COMMENTRY MONTMARAULT NERIS COMMUNAUTE
CONSEIL COMMUNAUTAIRE DU 7 JUILLET 2026

PARC EOLIEN DE SAINT-ANGEL/SAINT-VICTOR - DEMANDE D'AUTORISATION ENVIRONNEMENTALE - ENQUETE PUBLIQUE - AVIS DE COMMENTRY MONTMARAULT NERIS COMMUNAUTE

PARC EOLIEN DE SAINT-ANGEL/SAINT-VICTOR - DEMANDE D'AUTORISATION ENVIRONNEMENTALE - ENQUETE PUBLIQUE - AVIS DE COMMENTRY MONTMARAULT NERIS COMMUNAUTE

Figure 3: Carte de synthèse des enjeux d'avifaune en période de reproduction et hivernante (source : figure 82 du volet avifaune de l'étude d'impact).

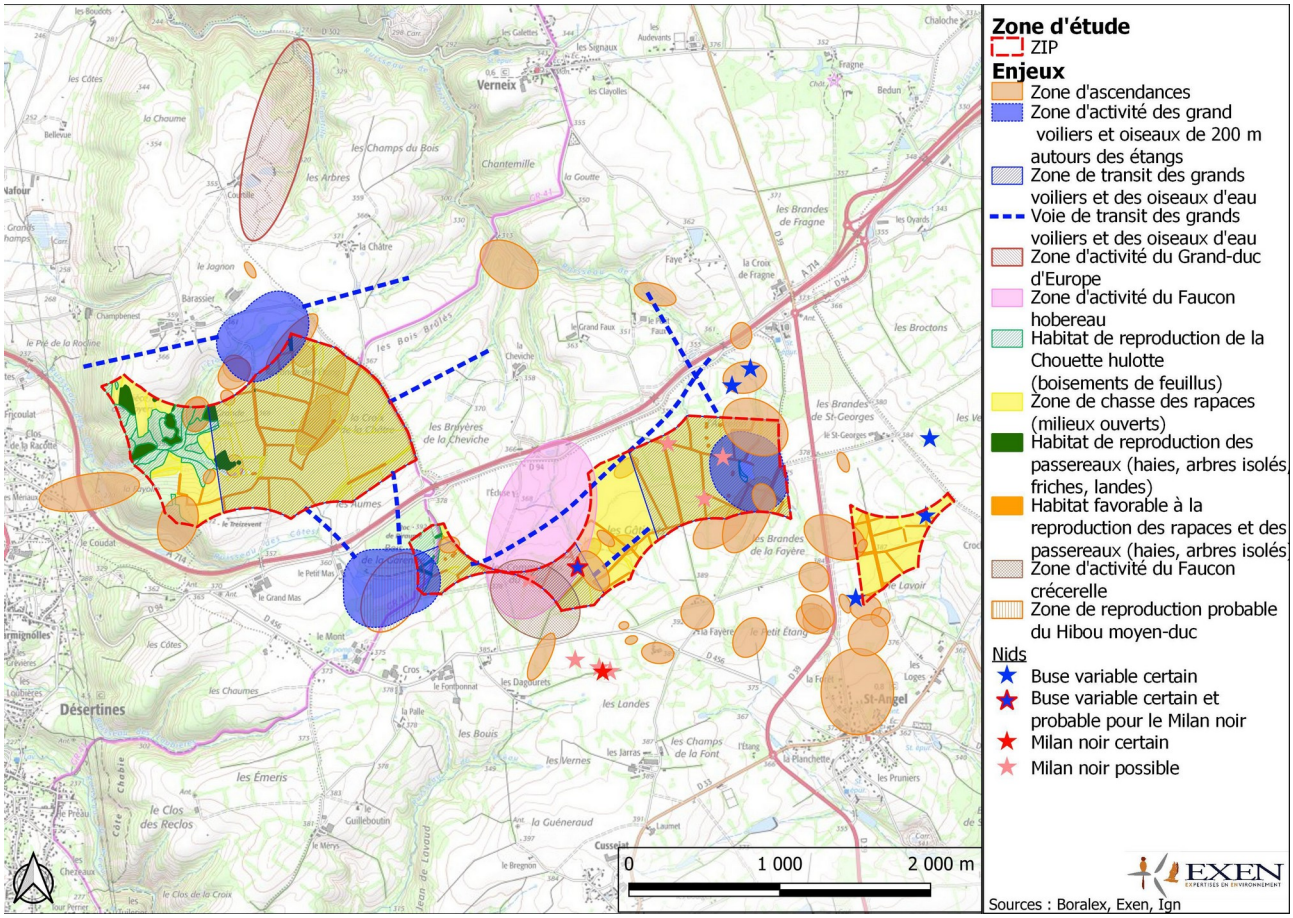
Toutefois, l'estimation des niveaux d'enjeu concernant l'avifaune et en particulier les rapaces n'est pas suffisamment justifiée. En effet, le périmètre immédiat est une zone de chasse et de migration pour les rapaces dont certains présentent un intérêt patrimonial, même si les effectifs recensés sont faibles. De plus, les parcelles agricoles, tout autant que les zones humides et les landes, constituent des zones d'alimentation pour ces espèces.

Figure 4: carte de synthèse des fonctionnalités écologiques des écosystèmes de la zone d'étude pour les chiroptères (source : figure 60 du volet chiroptères de l'étude d'impact).

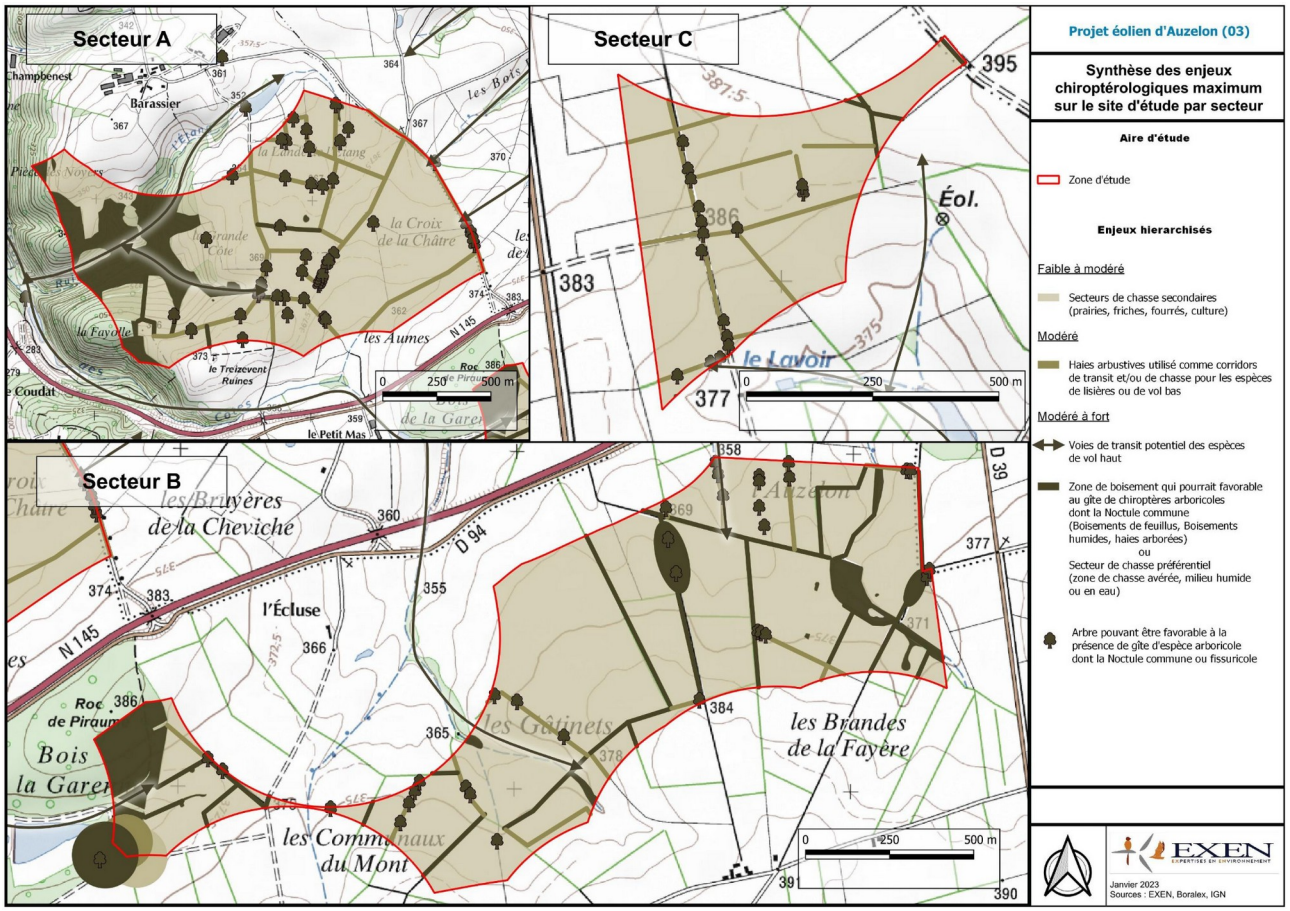
L'étude d'impact souligne pourtant que la majorité des Noctules communes tuées par des éoliennes sont d'origine régionale[16]. La possible proximité de gîtes de cette espèce augmente donc

- **de proposer une variante d'implantation avec les machines à plus de deux-cent mètres en bout de pale de toutes haies et boisements, afin d'assurer des impacts résiduels les plus faibles possibles sur les chauves-souris ;**
- **de choisir un seuil de bridage correspondant à au moins 95 % de l'activité des Noctules et de renforcer sur cette base le plan d'arrêt nocturne des machines.**

Figure 5: Carte des risques d'effets potentiels avifaunistiques (source : figure 94 du volet avifaune de l'étude d'impact).

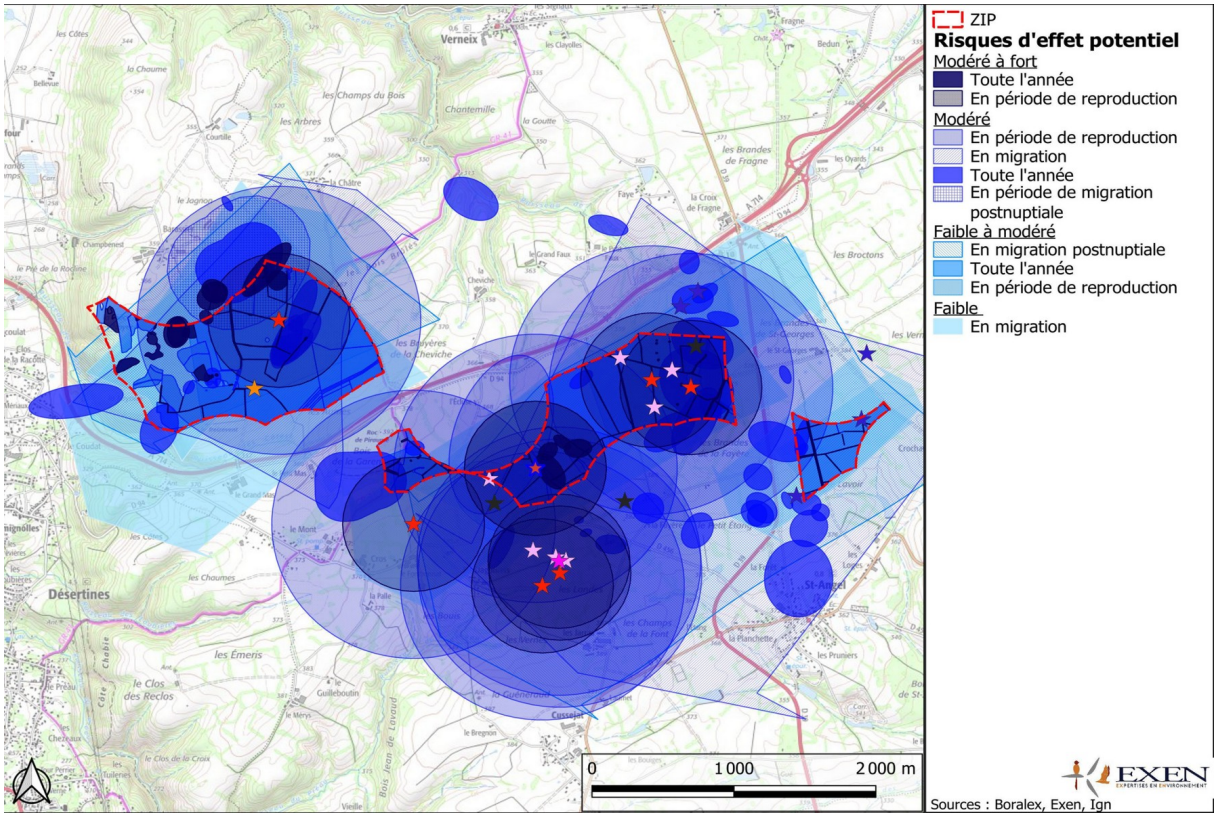
L'étude spécifique consacrée à l'avifaune préconise de ne pas implanter d'aérogénérateur dans les zones à risque d'effets potentiel modérés à forts et de conduire une analyse plus ciblée dans les zones à risque d'effets potentiel modérés tout en mettant en place des mesures d'évitement et de réduction (cf. figure 6 du présent avis). Ces préconisations ne sont pas respectées dans la variante finale après application de la séquence ERC.

- **avec la ré-hausse du niveau d'enjeu retenu concernant les rapaces, de ré-évaluer les impacts du projet sur ces derniers et de compléter en conséquence les mesures d'évitement et de réduction afin de limiter les impacts résiduels à un niveau non significatif ;**
- **de ré-évaluer le niveau d'enjeu concernant la Cigogne noire, en raison de son inscription « en danger sur liste rouge nationale et « en danger critique » sur liste rouge régionale et de compléter le cas échéant les mesures d'évitement et de réduction afin de limiter les impacts résiduels à un niveau non significatif ;**
- **de démontrer l'efficacité des mesures de réduction des impacts sur le Faucon-Crécelle et le Grand-duc d'Europe ;**
- **de définir les mesures de compensation des incidences du projet en cas d'incidences résiduelles significatives (après évitement et réduction).**

pas respectées et notamment à la non implantation d'aérogénérateurs dans un rayon de cinq-cents mètres d'un nid de Milan noir. Ce n'est pas compréhensible. La possibilité de destruction de nid, incluse dans la mesure de réduction intégrée au projet par le maître d'ouvrage, n'est aucunement mentionnée dans cette même étude.

L'Autorité environnementale recommande de choisir une implantation du parc qui suive les préconisations de l'étude sur l'avifaune annexée à l'étude d'impact, en particulier les recommandations de localisation des aérogénérateurs en évitant toute implantation dans un rayon de cinq-cents mètres de tout nid de Milan noir.
